Objet : Compte rendu de la Réunion technique sur la validation de zones frontière au sud Guyane.
qui s'est déroulée à la Cartothèque de l'IGN le 13 octobre 2015.

Ordre du jour :

- Suivi de la ligne enregistrée sur le RGG2011
- Processus de validation

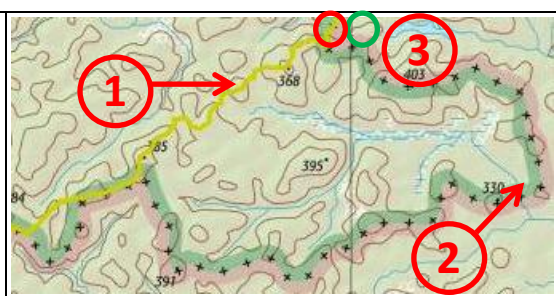
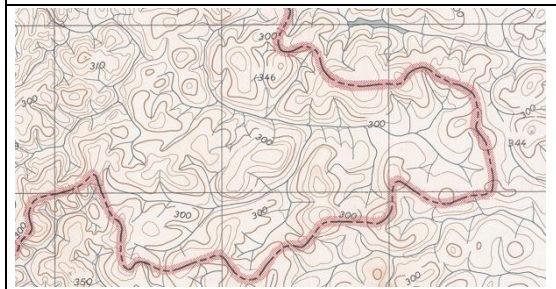
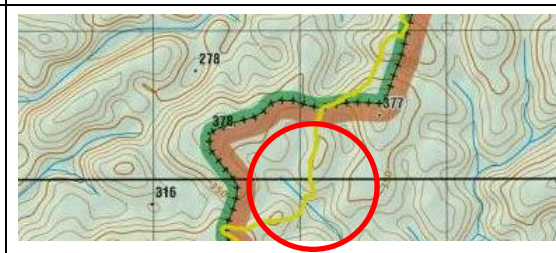
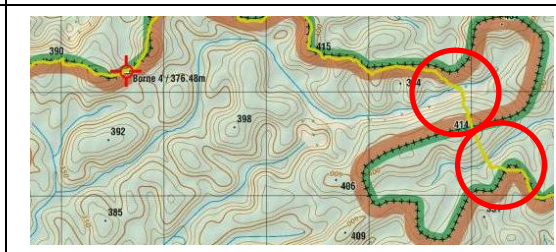
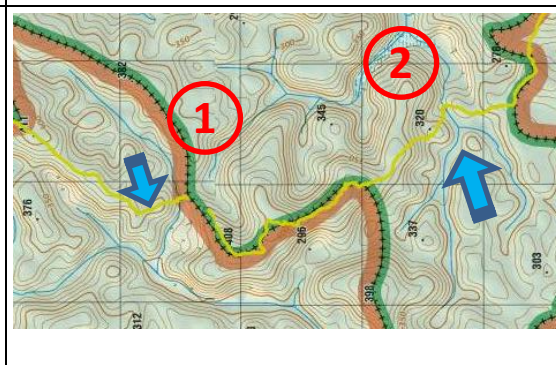
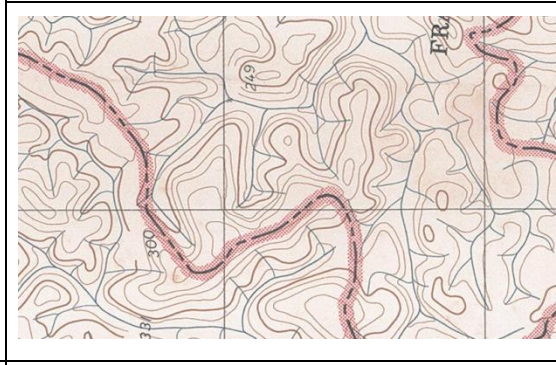
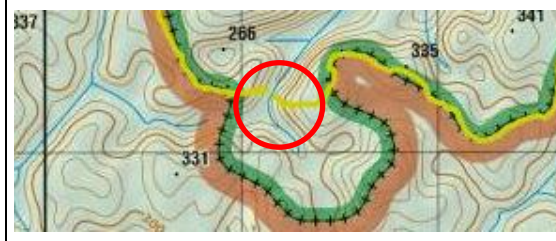
<p>Zone ouest Entre les point de trijonction Et la borne 1</p>		<p>Suivi passer de la crête avant d'atteindre le plus rapidement possible le point 1. La route s'effectue sans coupe-coupe, en se glissant dans la végétation.</p> <p>Suivi peu sûr</p> <p>⇒ On ne change rien</p>
		<p>Abandon de la crête très difficile pour suivre un layon, trace pré existante créée par une mission de botanistes</p>
		<p>1. Aller retour jusqu'à la borne par la même trace, puis remontée vers la crête.</p> <p>2. perte passagère de la crête</p> <p>⇒ On ne change rien</p>
		<p>Pas sûr</p> <p>⇒ On ne change rien</p>
		<p>Arrêt bivouac</p> <p>⇒ On ne change rien</p>
		<p>Pas sûr</p> <p>⇒ On ne change rien</p>

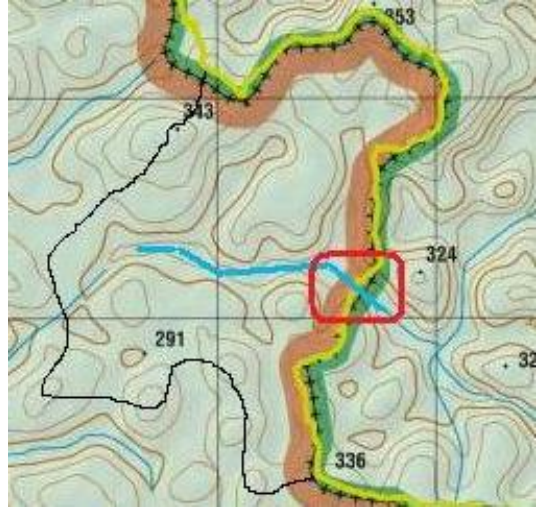
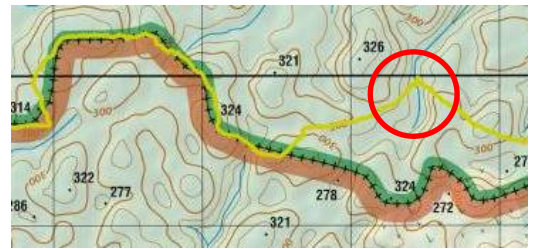
<p>Arrêt bivouac</p> <p>⇒ On ne change rien</p>
<p>Avant la borne 2, à 5km à l'ouest</p>		<p>Observation de la mission LTRN :</p> <p>1 : La crique coule vers le sud</p> <p>⇒ Toute la zone au nord devient brésilienne</p>
		<p>2 : En vert : nouveau tracé à modifier après confirmation (?)</p> <p>Le ruisseau principal vient du nord ouest. Reçoit-il un affluent venant du nord ? Si oui est-il important ? Le col à l'intersection de la ligne verte est à vérifier (par lidar ?)</p>
		<p>Le talweg qui apparait dans le cercle violet n'a pas été observé, mais si la frontière passe plus au nord, (ligne verte), cela n'a plus d'intérêt.</p> <p>Idem pour doute souligné dans le cercle jaune</p>
<p>Après la borne 2, en descendant vers le sud</p>		<p>3 suivis divergents pas assez sûr ... en zone difficile</p> <p>⇒ On ne change rien</p>
		<p>C'est la restitution des photos aériennes de 1957 qui a servi au positionnement de la ligne frontière sur le MNT satellitaire (SRTM) dans le RGG de 2011.</p>

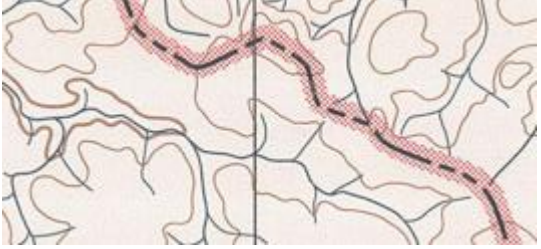
<p>Suite immédiate</p>		<p>Arrêt bivouac vers le ruisseau</p> <p>⇒ On ne change rien</p>
		<p>Cette restitution des photos aériennes de 1957 s'avère ici plus précise que le RGG, car le ruisseau était bel et bien au rendez-vous.</p>
<p>Suite immédiate</p>		<p>Arrêt bivouac près de l'eau</p> <p>⇒ On ne change rien</p>
		<p>La frontière avait été modifiée sur le nouveau RGG, voir avec le croquis de 2006.</p>
<p>Crique vers le sud</p>		<p>1. Le ruisseau coulant vers le Brésil, toute la zone est remise en cause</p> <p>2. observation contraire</p> <p>⇒ Le tracé de Michel Bacchus modifiera les lignes frontières sur cette zone</p>
